# Saksliste

<b>Utv.saksnr</b>	<b>Sakstittel</b>	<b>U.Off</b>	<b>Arkivsaksnr</b>
PS 40/20	Detaljregulering for Kjækan småbåthavn og hyttefelt 5429/31/11 - 2. gangs behandling		2020/22

### Detaljregulering for Kjækan småbåthavn og hyttefelt 5429/31/11 - 2. gangs behandling

**ENDRING -REGULERINGSPLAN FOR  
KJÆKAN SMÅBÅTHAVN OG HYTTEFELT  
PÅ EIENDOMMEN GBNR. 31/11 I KVÆNANGEN KOMMUNE.**

**AREALPLAN ETTER PBL AV 2008**  
**Kjækan småbåthavn og hyttefelt - endring**

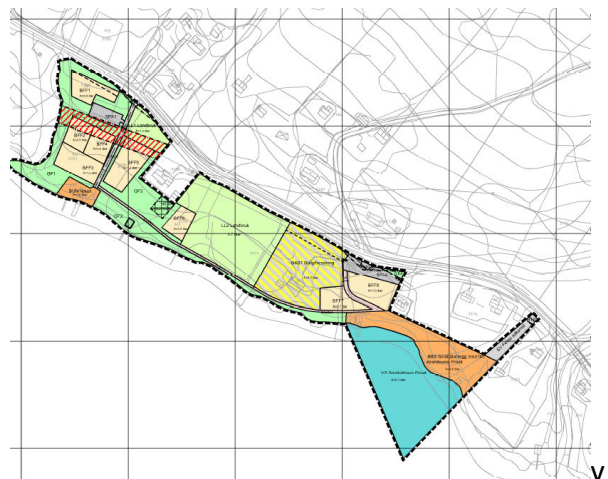
Viser til at hensynsonen H730 må utvides for å dekke alle registrerte kulturminner og har vedlagt kart som viser hvor disse er. De ber om at plankart og bestemmelser oppdateres i forhold til dette.

Viser til at det i planbeskrivelsen omtales en gammetuft som er registrert innenfor planområdet og at denne vil bli ivaretatt og vernet etter gjeldende regler med vernesone 5 meter. De kan ikke se at dette er ivaretatt i plankart eller bestemmelser.

*Kommunens kommentar:* Dette er tatt til etterretning og plankartet er oppdatert med en utvidelse av hensynssone H370 som sammenhengende dekker alle registrerte kulturminner vist på vedlagt kart. Det er dermed ikke behov for endring i bestemmelsene.

Gammetuft er innenfor hensynssone H370 og er ivaretatt i plankart og bestemmelser.

Endring i tegnforklaring til plankartet er utført.
